# Journée d'échanges Tramway 2023

Mise à jour de la fiche IUTCS n°02 : Tramway et traversées pour les piétons : principes d'aménagement

27 Juin 2023

# Principes d'aménagements liés au site banal (cf. issu de la fiche IUTCS n°3)

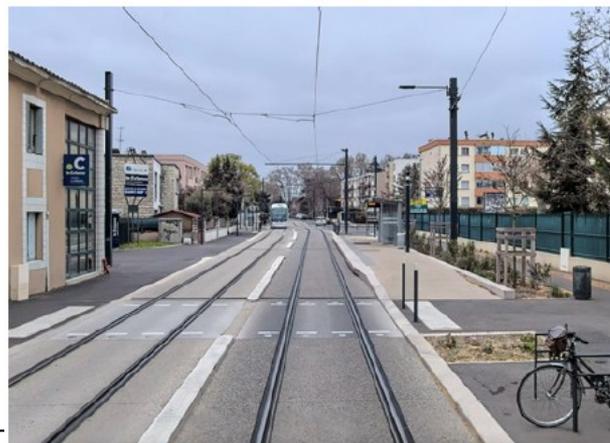
Ci-dessous extrait de la nouvelle rédaction :

« Dans le cas d'un site banal, la recommandation d'aménagement diffère selon que la traversée de la plateforme tramway aménagée pour les piétons est gérée ou non par signalisation lumineuse <sup>5</sup> : [...] »

*Traversée aménagée pour les piétons avec des refuges confortables équipés de BEV (Nice, ©Plans)*

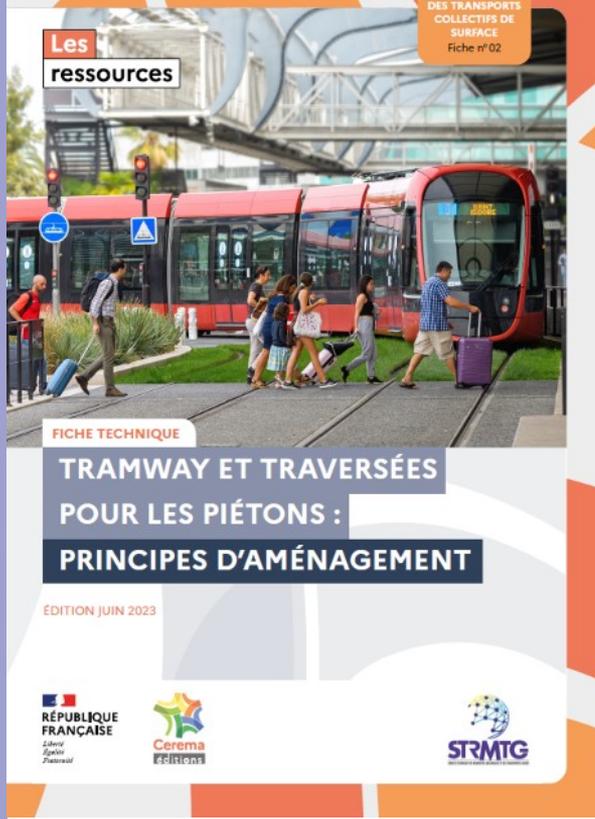
Ci-contre : nouvelle rédaction du § sur les îlots-refuge piéton (ajout surligné)

Les refuges doivent avoir des dimensions confortables, adaptées au contexte et notamment au flux de piétons attendu. Une largeur de 1,50 m n'est pas satisfaisante, car elle ne permet pas la présence d'un piéton avec une poussette ou un vélo.

Une largeur de refuge supérieure ou égale à 2,50 m est souhaitable pour dimensionner confortablement les refuges, comme le préconise le guide Cerema de conception des carrefours à feux sur les aménagements urbains<sup>1</sup>. Cette largeur devra, dans tous les cas, être supérieure ou égale à 2,00 m.

Les refuges doivent être équipés de bandes d'éveil de vigilance (BEV)
